Dodatek č. 1

1. Smluvní strany uzavřely dne 27. 5. 2025 na základě výsledku zadávacího řízení veřejné zakázky nazvané „**I/14 Solnice, obchvat**“ v rámci projektu „**Rozšíření strategické průmyslové zóny Solnice – Kvasiny a zlepšení veřejné infrastruktury v Královéhradeckém regionu**“, uveřejněné ve Věstníku veřejných zakázek pod číslem Z2024-048050, smlouvu o dílo (tato smlouva ve znění pozdějších změn dále jako „smlouva o dílo“ nebo „SOD“ či „smlouva“).

Příloha č. 1 - změnové listy č. 1 až 4

Obr. 1 Snímek skladby podloží hlavní trasy po provedených skrývkách v km 1,400.

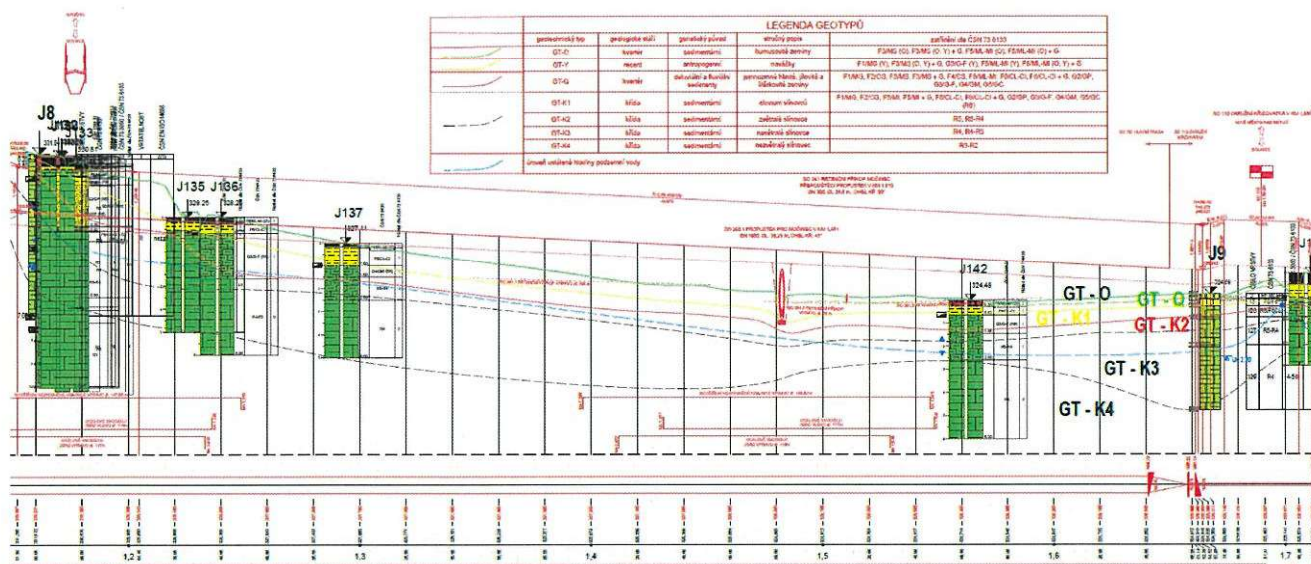
Na základě požadavku zástupce firmy MADOS MT Ing. Rouse byl, za účasti zhotovitele a zástupce AZL QCONTROL, proveden dne 15.07.2025 doplňkový GTP po provedených skrývkách. Při tomto průzkumu bylo využito 4 kopaných sond, ze kterých byly odebrány poloporušené vzorky zemin pro realizaci průkazních zkoušek do násypů a do AZ. Zeminy byly zaříděny jako vysoce plastické jíly, které jsou vhodné do násypů až po úpravě pojivy v množství min. 2%.

Podloží hlavní trasy je tvořeno tenkou vrstvou vysoce plastických jílu, pod kterými se již přímo nachází slínovce v různém stupni zvětrání, které s hloubkou klesá. Ve vrstvě vysoce plastických jílu jsou na většině hlavní trasy položeny meliorace, které pomáhají odvodnit hypodermický odtok mělce zasáklé podzemní vody. Podzemní voda tedy proudí na povrchu těchto jílu a znemožňuje tímto použití upravených zemin v podloží zemních těles. Tento mělký oběh podzemní vody také potvrzuje velmi vysoké přirozené vlhkosti na odebraných vzorcích zemin viz protokoly AZL QCONTROL.

Dle PoGTP viz obr. 2 se zde nachází jíly tř. F6/F8 do hl. 0,6-1,0 m pod původním terénem (viz žlutá šrafa). Kopanou sondou viz obr. 1 bylo skalní podloží zastíženo již do 0,1 m pod úroveň pod provedenými skrývkami. ZS je tvořena, v souladu s předpoklady PoGTP, homogenně středně až vysoce plastickým jílem, světle hnědé až šedé barvy, tuhé až tuhé-měkké konzistence, místy s příměsí klastik (úlomky matečné horniny – slínovce). Podložní horniny – slínovce jsou pak na obr. 2 značeny zelenou barvou.

Zvětralý slínovec byl na vrstevních plochách mokrý, hladinu podzemní vody je tedy možno umístit nejhluběji na povrchu skalního podloží. Na okolním povrchu po skrývkách jsou ještě patrné stopy/zbytky dlouhodobě stojící vody díky velmi nízké propustnost těchto jíílů.

Zemní tělesa je nutno založit na vrstvě hrubozrnného kameniva (LK) tl. min. 0,5 m, která svou propustností zabezpečí pohyb mělkého oběhu podzemní vody a přeruší kapilární vztlínání vody

do vrstev násypů. Svými smykovými parametry navíc zpevní bázi násypů a zabezpečí jejich dlouhodobou stabilitu.

Dle PDPS je uvažováno s úpravou podloží násypu pojivy na hl. 0,4 m ze zemin vhodných do podloží násypu získaných v místě stavby. Díky zastížení hladiny podzemní vody v dosahu kapilárního vztlínání navržené vrstvy z upravených zemin však není jejich úprava pojivy možná, neboť je toto řešení z dlouhodobého hlediska nefunkční – dojde k vyplavení pojiva. Toto platí pro jakékoli, i třeba dovezené zeminy z jiného zemníku. Je nutno proto zemní tělesa založit na vrstvě z lomového kamene. Mocnost celoplošné sanace doporučuji min 0,5 m.
